Memo

Datum 4 juli 2022
Projectnaam Wooncomplex Terborch Veste aan de Händellaan te Zwolle
Werknummer RNL 160.05920.00.0001
Onderwerp Beoordeling brandveiligheid
Van Bram Simons

In opdracht van de vereniging van eigenaren (VvE) is de brandveiligheid (brandcompartimentering en veilig vluchten) van het woongebouw “Terborch Veste” aan de Händellaan te Zwolle beoordeeld.

9. Toegangsdeur technische ruimte

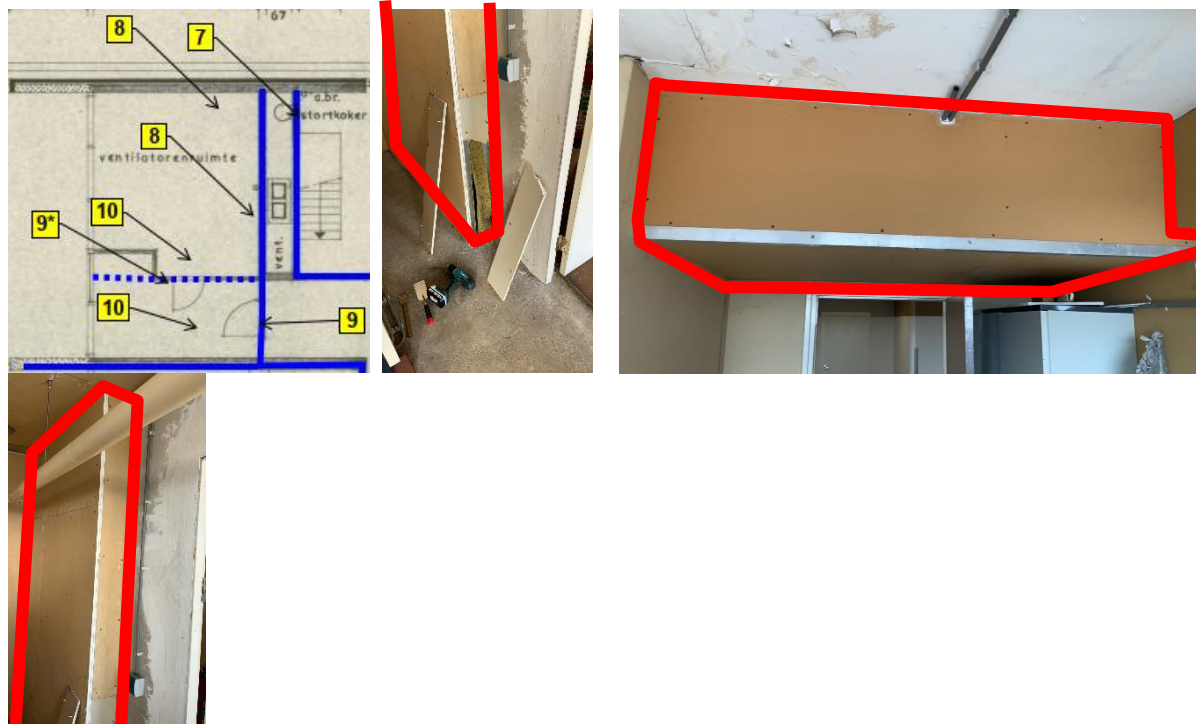
Het bestaande aangetroffen deurblad is ontoereikend voor 20 minuten brandwerendheid

- De afmeting van het raamhout is ontoereikend voor 20 minuten brandwerendheid;
- Er is een houten drempel toegepast;
- De deur is niet zelfsluitend uitgevoerd;
- Het deurblad is niet rondom voorzien van bij verhitting opschuimende strips; de aanslagbreedte van het kozijn (circa 15 mm) is ontoereikend voor 20 minuten brandwerendheid.

Het deurblad dienen vervangen te worden door een aantoonbaar 30 minuten brandwerende versie (inclusief alle toebehoren zoals hang- en sluitwerk, bij verhitting opschuimende strips, beglazing, etc.). Het kozijn dient opgedikt te worden met een houten lat, zodanig dat de aanslagbreedte ten minste 25 mm bedraagt (lat geschroefd bevestigen, hart op hart maximaal 250 mm). De deur dient voorzien te worden van een dranger. De drempel dient aan de bovenzijde te worden voorzien van (afgedekt met) een stalen profiel.

11. Puiconstructies tussen centrale gang en hoofdtrappenhuis

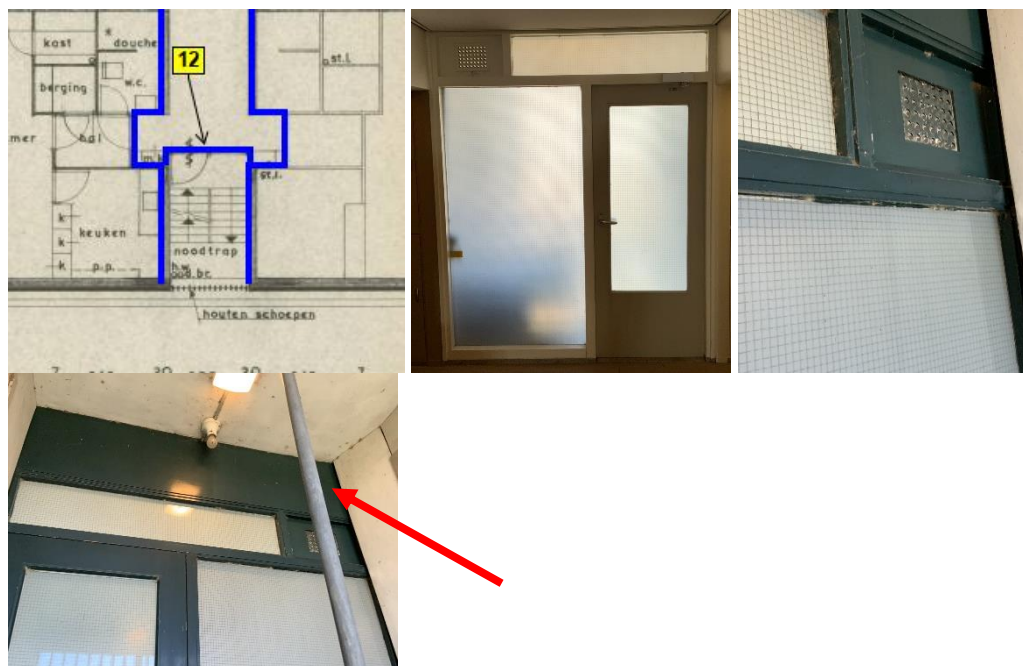
De bestaande puiconstructies tussen de centrale gang en het hoofdtrappenhuis zijn ontoereikend voor 20 minuten brandwerendheid.

- De vulling van het deurblad is ontoereikend voor 20 minuten brandwerendheid;
- De deur is voorzien van niet-brandwerende (spiegeldraadglas) beglazing;
- De boven- en zijlichten zijn voorzien van niet-brandwerende (spiegeldraadglas) beglazing;
- Het deurblad is niet rondom voorzien van bij verhitting opschuimende strips;
- De aanslagbreedte van het kozijn (circa 15 mm) is ontoereikend voor 20 minuten brandwerendheid;
- Er is een niet-brandwerend ventilatierooster toegepast.

- De deur dient vervangen te worden door een aantoonbaar 30 minuten brandwerende versie (inclusief alle toebehoren zoals hang- en sluitwerk, bij verhitting opschuimende strips, beglazing, etc.);

- Het deurkozijn dient opgedikt te worden met een houten lat, zodanig dat de aanslagbreedte ten minste 25 mm bedraagt (lat geschroefd bevestigen, hart op hart maximaal 250 mm);

- Het aanwezige spiegeldraadglas in het zij- en bovenlicht dient vervangen te worden door ten minste 30 minuten brandwerend glas. De beglazing dient met geschroefde glaslaten van ten minste 15 x 15 mm (bij glaslaten met een dichtheid van ten minste 550 kg/m³) bevestigd te worden (afmeting zijlicht 2 x 430 x 1.900 mm, afmeting bovenlicht 1.870 x 300 mm);

- Het bovenpaneel dient vervangen te worden door een variant met ten minste 30 minuten brandwerendheid, bijvoorbeeld 2x 10 mm Promatect®-100. De brandwerende beplating aanbrengen volgens voorschriften leverancier. De nieuwe brandwerende beplating schilderen (kleurstelling conform bestaand). Afmeting bovenpaneel: 1.870 x 150 mm;

- Het ventilatierooster dient vervangen te worden door een variant voorzien van bij brand opschuimende strips (Afmeting rooster circa 300 x 400 mm).

12. Puiconstructies tussen centrale gang en noodtrappenhuis

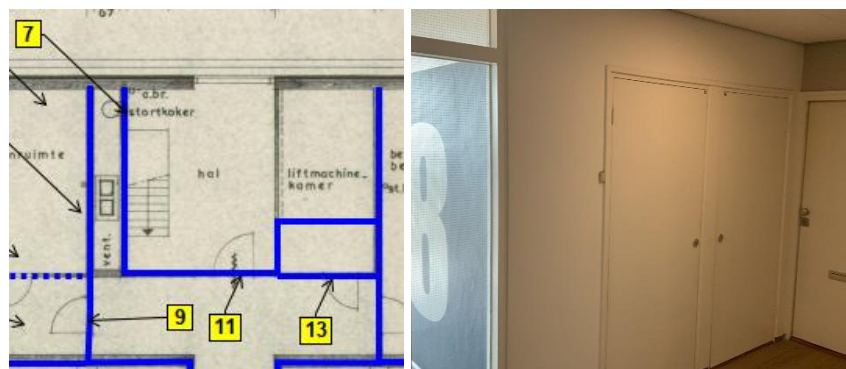
De bestaande puiconstructies tussen de centrale gang en het noodtrappenhuis zijn ontoereikend voor 20 minuten brandwerendheid.

- De vulling van het deurblad is ontoereikend voor 20 minuten brandwerendheid;
- De deur is voorzien van niet-brandwerende (spiegeldraadglas) beglazing;
- De boven- en zijlichten zijn voorzien van niet-brandwerende (spiegeldraadglas) beglazing;
- Het bovenpaneel is ontoereikend voor 20 minuten brandwerendheid;
- Het deurblad is niet rondom voorzien van bij verhitting opschuimende strips;
- De aanslagbreedte van het kozijn (circa 15 mm) is ontoereikend voor 20 minuten brandwerendheid;
- Er is een niet-brandwerend ventilatierooster toegepast.

- De deur dient vervangen te worden door een aantoonbaar 30 minuten brandwerende versie (inclusief alle toebehoren zoals hang- en sluitwerk, bij verhitting opschuimende strips, beglazing, etc.);

- Het deurkozijn dient opgedikt te worden met een houten lat, zodanig dat de aanslagbreedte ten minste 25 mm bedraagt (lat geschroefd bevestigen, hart op hart maximaal 250 mm);

- Het aanwezige spiegeldraadglas in het zij- en bovenlicht dient vervangen te worden door ten minste 30 minuten brandwerend glas. De beglazing dient met geschroefde glaslaten van ten minste 15 x 15 mm (bij glaslaten met een dichtheid van ten minste 550 kg/m³) bevestigd te worden (Afmeting zijlicht 2 x 1.000 x 1.900 mm, afmeting bovenlicht 1.360 x 280 mm);

- Het bovenpaneel dient vervangen te worden door een variant met ten minste 30 minuten brandwerendheid, bijvoorbeeld 2x 10 mm Promatect®-100. De brandwerende beplating aanbrengen volgens voorschriften leverancier. De nieuwe brandwerende beplating schilderen (kleurstelling conform bestaand, afmeting bovenpaneel: 1.920 x 430 mm);

- Het ventilatierooster dient vervangen te worden door een variant voorzien van bij brand opschuimende strips (Afmeting rooster circa 450 x 280 mm).

13. Deuren berging en werkkast

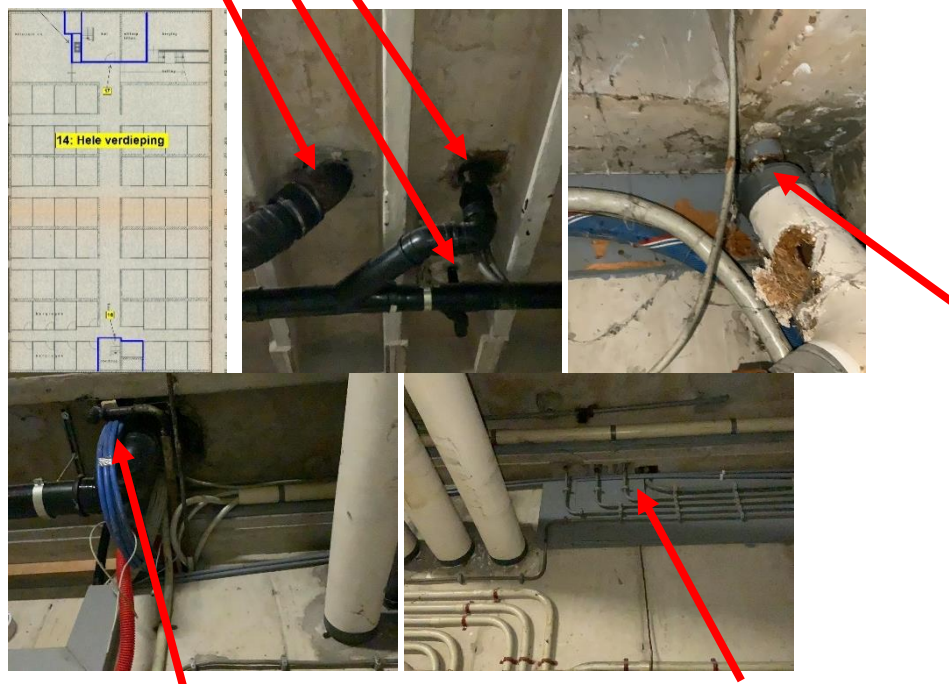
De bestaande deurconstructies tussen de centrale gang en het de bergingen/werkkasten zijn ontoereikend voor 20 minuten brandwerendheid (aanneمة op basis van bevindingen overige deurconstructies in het complex).

- De vulling van het deurblad is ontoereikend voor 20 minuten brandwerendheid;
- Het deurblad is niet rondom voorzien van bij verhitting opschuimende strips;
- De aanslagbreedte van het kozijn (circa 15 mm) is ontoereikend voor 20 minuten brandwerendheid.

- De deur dient vervangen te worden door een aantoonbaar 30 minuten brandwerende versie (inclusief alle toebehoren zoals hang- en sluitwerk, bij verhitting opschuimende strips, beglazing, etc.);
- Het deurkozijn dient opgedikt te worden met een houten lat, zodanig dat de aanslagbreedte ten minste 25 mm bedraagt (lat geschroefd bevestigen, hart op hart maximaal 250 mm).

14. De vloerdoorvoeringen van de bergingen

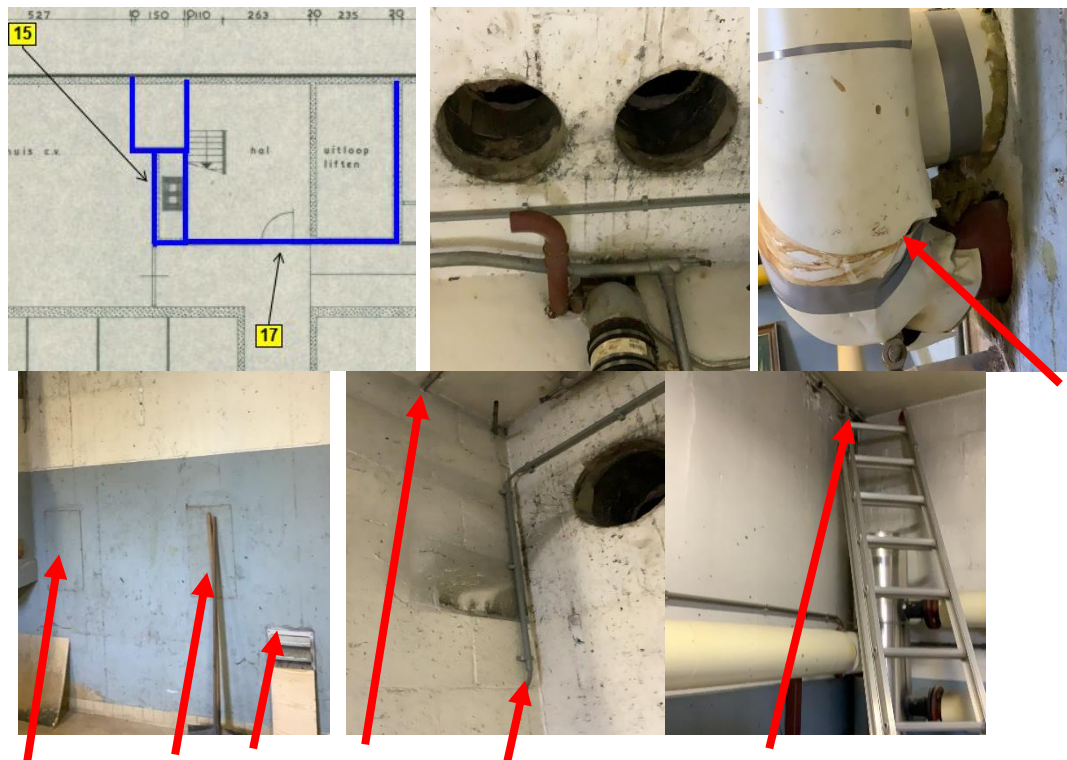
De vloerdoorvoeringen tussen de begane grond en de bergingen zijn niet brandwerend afgedicht.

De bestaande vloerdoorvoeringen tussen de kelder met bergingen en de begane grond dienen brandwerend afgedicht te worden:

1. Circa 80 kunststof vwa-leidingen in verschillende maten. Voorzien van een brandwerend manchet en de vloersparing afdichten;
2. Circa 20 geïsoleerde stalen leidingen. Voorzien van een steenwolisolatieschaal en de aansluiting met de wand afdichten met brandwerende kit;
3. Circa 20 kabelbundels. Rondom voorzien van brandwerende (opschuimende) kit;
4. Circa 50 losse kabels in mantelbuis voorzien van brandwerende (opschuimende) kit.

15. De wanddoorvoeringen van het oude ketelhuis

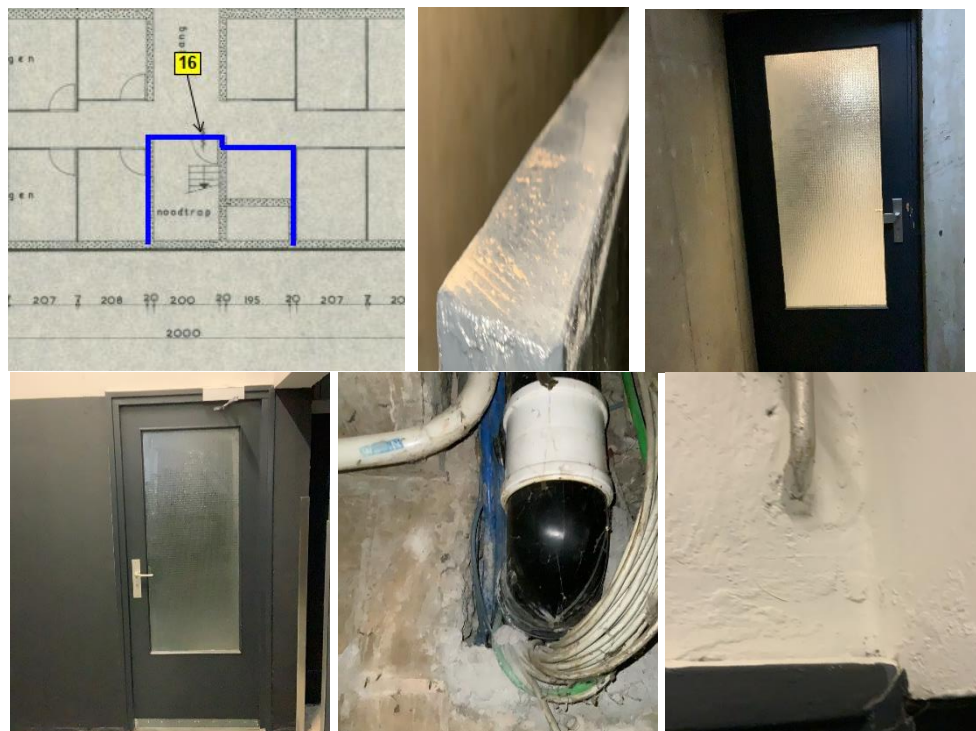
De bestaande wanddoorvoering tussen het oude ketelhuis en de overige ruimten zijn niet brandwerend afgedicht:

De bestaande wanddoorvoering tussen het oude ketelhuis en de overige ruimten in de dienen brandwerend afgedicht te worden:

1. Twee sparingen rond 300, dichtmetselen of dichtzetten met steenwolisolatie en brandwerende beplating zoals Promatect-100;
2. Drie (geïsoleerde) stalen leidingen. Voorzien van een steenwolisolatieschaal en de aansluiting met de wand afdichten met brandwerende kit;
3. Circa 3 losse kabels in mantelbuis voorzien van brandwerende (opschuimende) kit;
4. Één ventilatierooster circa 250 x 300 mm. Vervangen door een brandwerend ventilatierooster;
5. De bestaande houten beplatingen vervangen door brandwerende beplating, bijvoorbeeld 2x 10 mm Promatect®-100. De brandwerende beplating aanbrengen volgens voorschriften leverancier. Afmeting circa 250 x 500 mm (2 stuks).

16. De puiconstructies van de berging naar het noodtrappenhuis

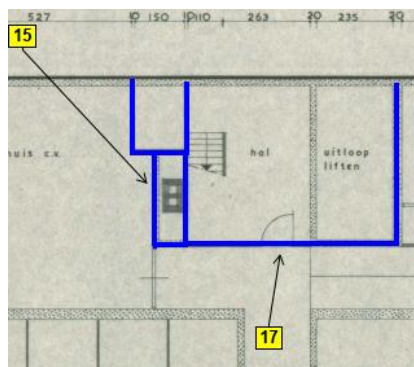
De bestaande puiconstructie tussen de bergingen en het noodtrappenhuis is ontoereikend voor 20 minuten brandwerendheid.

- De afmeting van het randhout is ontoereikend voor 20 minuten brandwerendheid;
- De deur is voorzien van niet-brandwerende (spiegeldraadglas) beglazing;
- Het deurblad is niet rondom voorzien van bij verhitting opschuimende strips;
- De aanslagbreedte van het kozijn (circa 15 mm) is ontoereikend voor 20 minuten brandwerendheid;
- De dorpel aan de onderzijde van de deur is ontoereikend voor 20 minuten brandwerendheid;
- De doorvoeringen (een kunststoffen leiding in een bundel met verschillende kabelbundels, en een stalen leiding) zijn niet brandwerend afgedicht.

- De deur dient vervangen te worden door een aantoonbaar 30 minuten brandwerende versie (inclusief alle toebehoren zoals hang- en sluitwerk, bij verhitting opschuimende strips, beglazing, etc.);
- Het deurkozijn dient opgedikt te worden met een houten lat, zodanig dat de aanslagbreedte ten minste 25 mm bedraagt (lat geschroefd bevestigen, hart op hart maximaal 250 mm);
- De doorvoeringen voorzien van brandwerende afdichting (brandmachet, opschuimende kit en steenwol isolatieschaal) en de sparringen afdichten.
